**Forum mondial de l'harmonisation
des Règlements concernant les véhicules**

Genève, 26-29 octobre 2021

Autres Règlements ONU :**Règlement ONU n° 10 (Compatibilité électromagnétique)****Proposition de complément 2 à la série 06 d'amendements
au Règlement ONU n° 10****Communication de l'expert de la Tchéquie, avec l'appui de l'équipe
spéciale de la compatibilité électromagnétique***

Annexe 4, appendice 1, figure 1, lire :

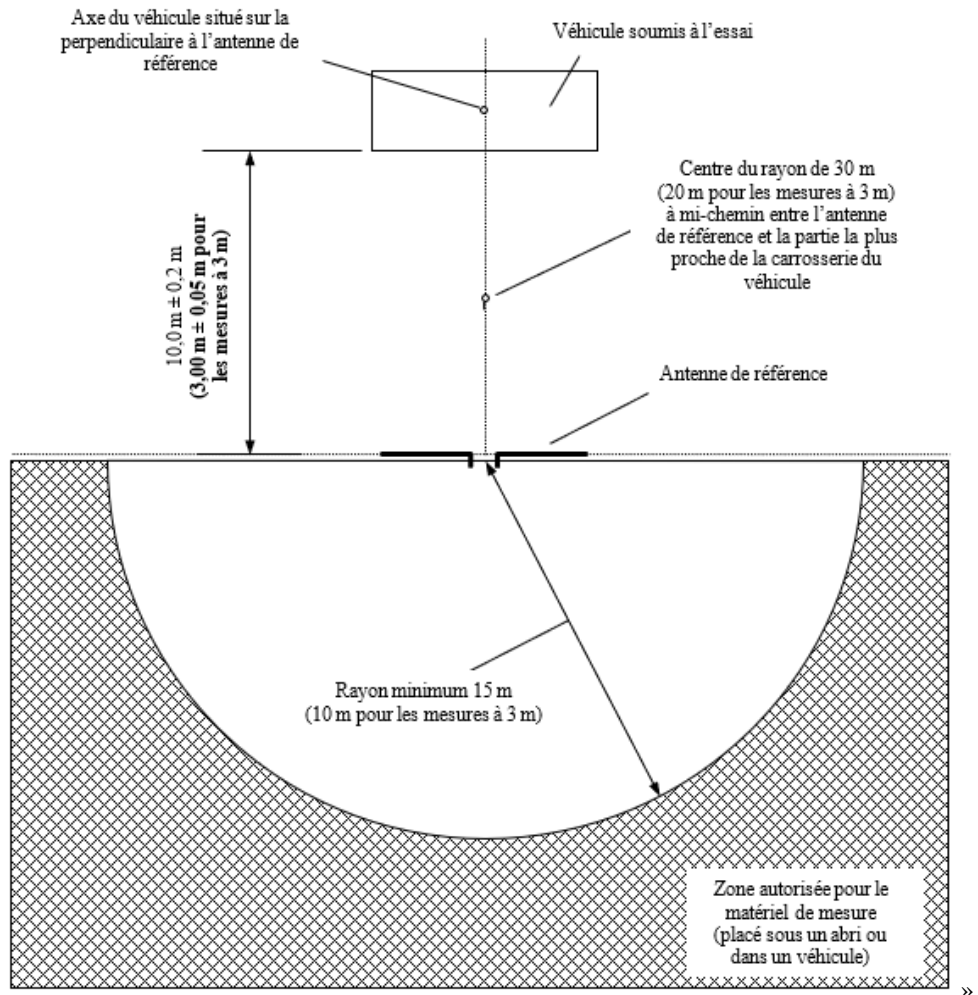
1. À la figure 1 de l'appendice 1 de l'annexe 4, la distance entre l'antenne et le véhicule pour les mesures à 3 m n'est pas mentionnée. La norme CISPR 12 prescrit cette distance pour les mesures à 3 m dans la note qui se trouve sous la même figure, libellée comme suit : « La distance de $10,0 \text{ m} \pm 0,2 \text{ m}$ peut être ramenée à $3,00 \text{ m} \pm 0,05 \text{ m}$, conformément à 5.2.3.2 et à 5.2.3.4. ». La proposition formulée dans le présent document corrige officiellement la figure 1.

« Figure 1

Surface horizontale dégagée, libre de toute réflexion électromagnétique

Délimitation de la surface définie par une ellipse
